2026 年 6 月

锅屋百迪精密机械
(苏州) 有限公司

滑轨部分产品停产及替代产品发售的说明

【规格变更点】

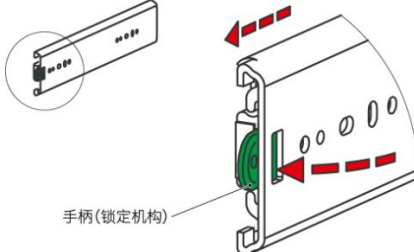
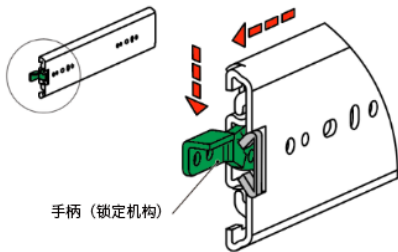
变更内容：锁定机构部位的形状变更

停产产品		替代品（新产品）*	
外观	TSCC-M		TSCC-ML (左侧用)	
			TSCC-MR (右侧用)	
	TSCC-Q		TSCC-QL (左侧用)	
			TSCC-QR (右侧用)	
锁定机构形状				
锁定机构操作方式

由于锁闭机构操作方法的变更，继任型号的左侧和右侧零件编号不同。

* 材料和尺寸没有其他变更。
